Keuringsverslag van een elektrische laagspanning- en zeer lage spanningsinstallatie

NIET CONFORM

Straatnaam Stormestraat
Huisnummer 75
Busnummer 21
Postcode 8790
Gemeente WAREGEM
Land België

Controlebezoek van een huishoudelijke installatie volgens (KB 08/09/2019) - AREI Boek 1- 6.5. en 4.2.4.3.

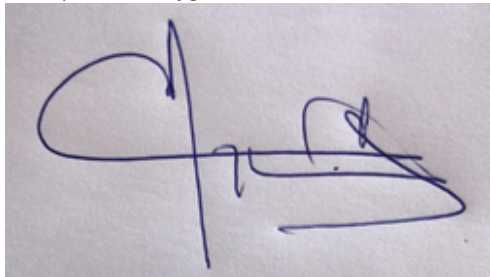
- I1.08 Inplantingsplan gemeenschappelijke aardverbinding niet aanwezig. (Boek 1 onderafdeling 5.4.2.1.)
- I6.02 Een algemene differentieelstroombeschermingsinrichting met een nominale stroom (In) van minstens 40A en een gevoeligheid van maximum 300mA is niet geplaatst. (Boek 1 Onderafdeling 4.2.4.3. en 5.3.5.3.a.)

- Te plaatsen aan het begin van de installatie, in hoofdbord kelder boven teller.
- Zie foto's.
